改善箇所説明図

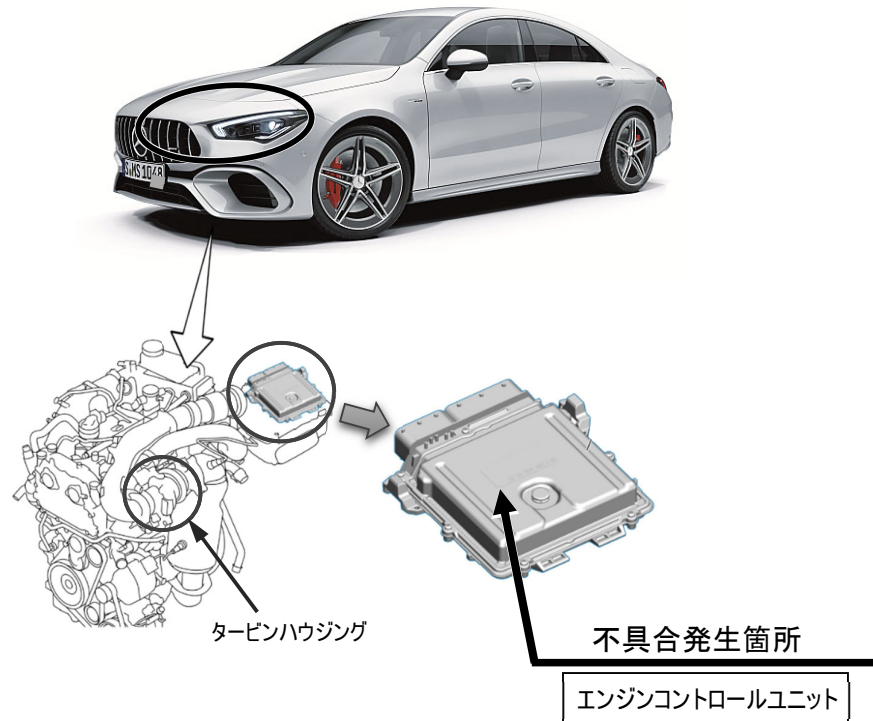
注: は、対策された制御プログラムに書き換える部位を示す。

エンジンコントロールユニットにおいて、制御プログラムが不適切なため、ターボチャージャーのタービンハウジングのノズル部分の製造誤差に対して、エンジンの制御プログラムが十分に許容できないことがある。そのため、負荷や回転域において排気ガスの流速が変化しタービンに作用する効率が変化して出力特性が変化し、最悪の場合、排出ガス値が規制値を超えるおそれがあるがある。

全車両、エンジンコントロールユニットの制御プログラムを対策された制御プログラムに書き換える。

識別：車台番号の付近に黄色の識別ペイントを塗布する
